Comisión Nacional  
de Hidrocarburos

# Opinión Técnica respecto de la modificación del Anexo 1 del Título de la Asignación A-0032-M-Campo Ayatsil y AE-0161-M-CHALABIL

Noviembre, 2022

Figura 1. Polígono Vigente de la Asignación A-0032-M-Campo Ayatsil.  
(Fuente: Comisión con la información de PEP).

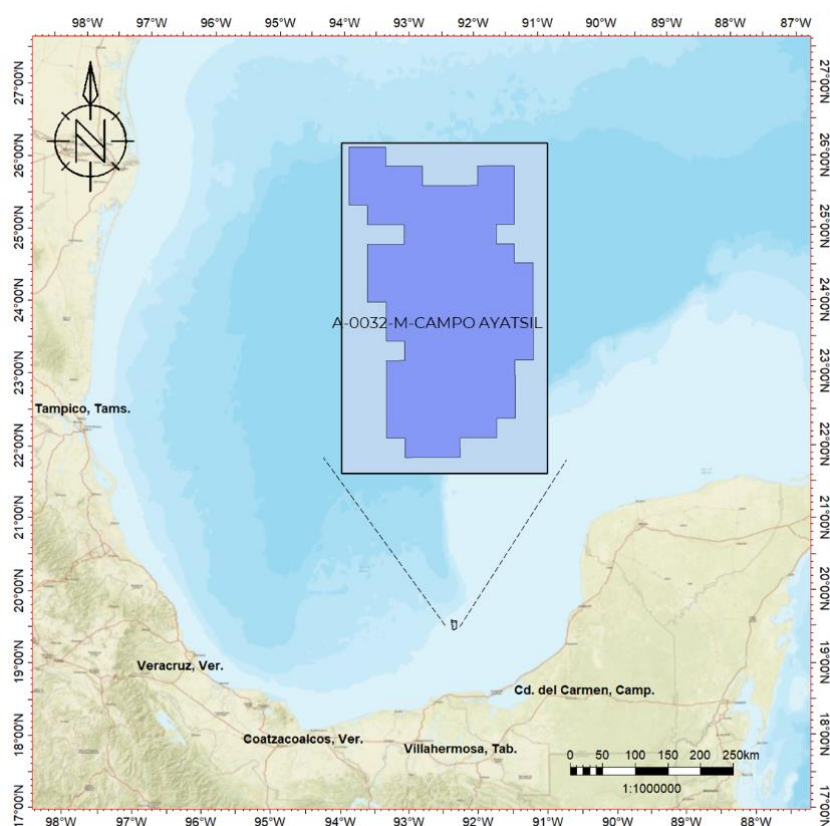
- Así mismo, con el polígono resultante de la reconfiguración del Área de Asignación de la A-0032-M-Campo Ayatsil (Fig. 1 y Fig. 2), se presentaría un traslape con la A-0161-M-CHALABIL, mismo que no se prevee en las Restricciones establecidas en el Título AE-0161-M-CHALABIL vigente. En este sentido, toda vez que PEP manifestó a la SENER que en la porción AE-0161-M-CHALABIL no tiene considerado realizar actividades exploratorias a la profundidad del KS, KM y KI durante la vigencia de la Asignación AE-0161-M-CHALABIL, se identifica viable la modificación del Anexo 1 del Título AE-0161-M-CHALABIL con la incorporación de la restricción en el polígono resultante de la A-0032-M-Campo Ayatsil.

Por otro lado, se advierte necesaria la modificación del Anexo 1 de la Asignación AE-0161-M-CHALABIL, con el objetivo de agregar en el apartado de **Restricciones** el Título de Asignación resultante de la Asignación A-0032-M-Campo Ayatsil, a fin de que exista congruencia respecto a los derechos que se trasladan a dicha Asignación.

Figura 2. Polígonos de las Asignaciones actuales y propuesta de área a incorporar a la Asignación A-0032-Campo Ayatsil.  
(Fuente: Comisión con la información de PEP).

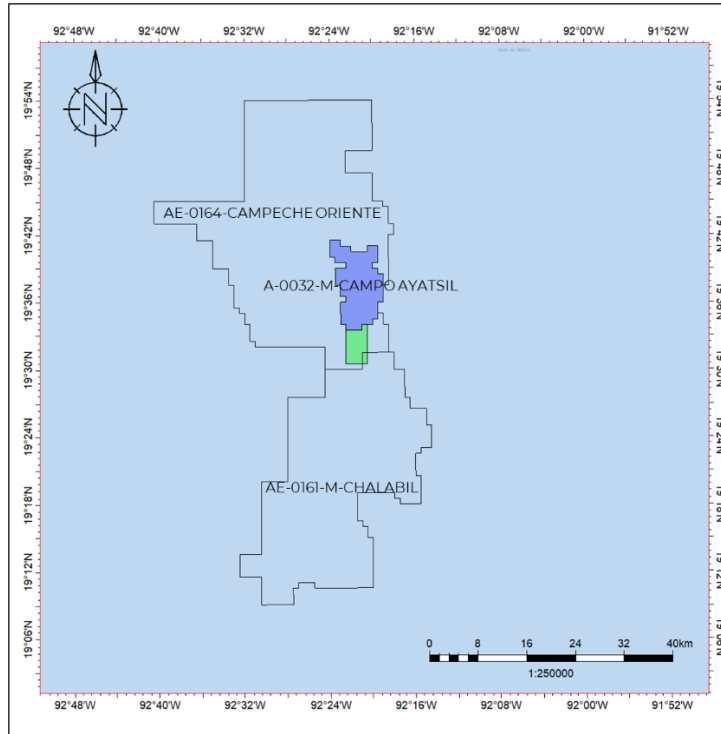
- Como se observa en la Figura 2 del presente documento, tanto en el polígono vigente como el polígono propuesto de la Asignación A-0032-M-Campo Ayatsil, a nivel superficial se presenta traslape con las Asignación AE-0164-CAMPECHE ORIENTE. Se precisa que la Asignación AE-0164-CAMPECHE ORIENTE tiene la restricción de realizar actividades de exploración y extracción en el traslape con diversas asignaciones, entre las cuales se incluye la Asignación A-0032-M-Campo Ayatsil y, en su caso, posteriores modificaciones. Asimismo, la Asignación A-0032-M-Campo Ayatsil tiene derechos para realizar actividades de extracción en el KS, KM y KI, por lo tanto, no existiría duplicidad de derechos.

Figura 15. Ubicación de los pozos actuales y futuros dentro de la propuesta de modificación de la Asignación A-0032-M-Campo Ayatsil.  
(Fuente: información del Asignatario modificada por CNH).

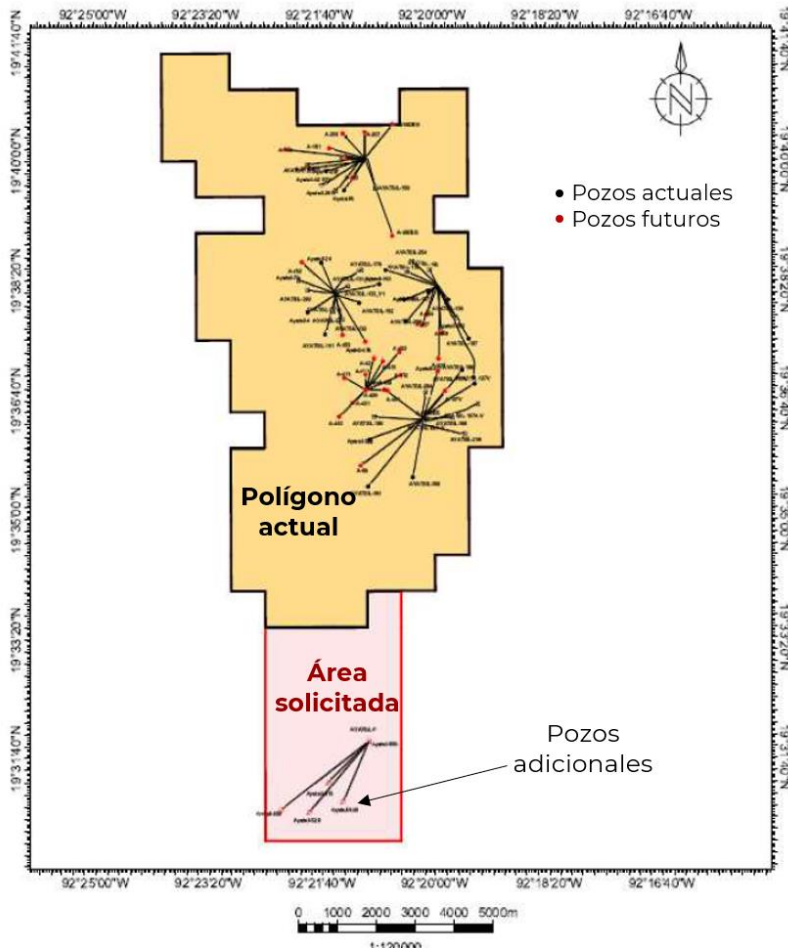
Por otra parte, en relación, al área nueva solicitada por el Asignatario, éste manifiesta que actualmente no se cuenta con pozos ni infraestructura desarrollada dentro del área por reconfigurar. Sin embargo, manifiesta que, una vez aprobado el polígono propuesto para adicionar, considera realizar 5 perforaciones y terminaciones de pozos inyectores, mismos que se perforarán desde la plataforma PI-Ayatsil-F, con lo cual dará inicio al desarrollo del proceso de recuperación secundaria mediante la inyección de agua al yacimiento (Figura 15), considerando la zona de inyección de agua a 8.5 km de la plataforma Ayatsil-B (más cercana). En la Tabla 9, se presenta el listado de pozos a perforar en el área sujeta a modificación.

- El Asignatario deberá considerar las localizaciones propuestas en el área solicitada a adherir en la Asignación A-0032-M-Campo Ayatsil, como parte de un Plan de Desarrollo de Extracción asociado a la misma Asignación.
